GLCD1

PIC18F452

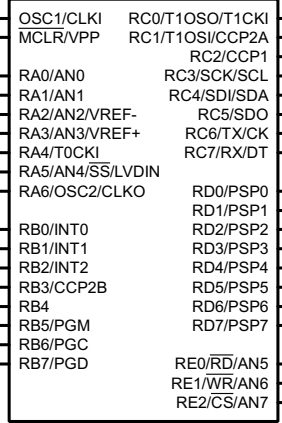
GLCD2 GLDC2 19-20 nolu bacaklar ters baęlı devrede düzeltildi...

Donanımda CS1 ve CS2'nin yönleri simülasyon devresine göre uçları deęiştirildiğinde çalıştı....

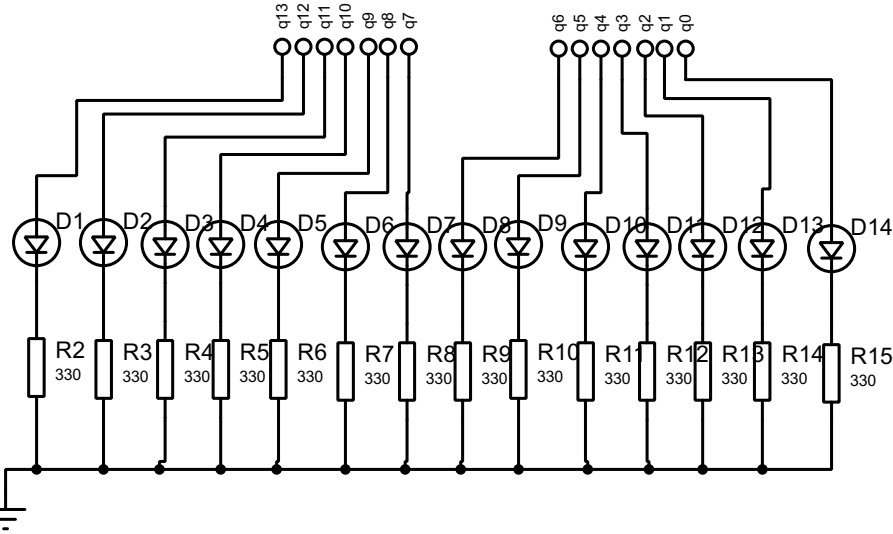
ULN203 Open Kollektor bağlantı olacak...
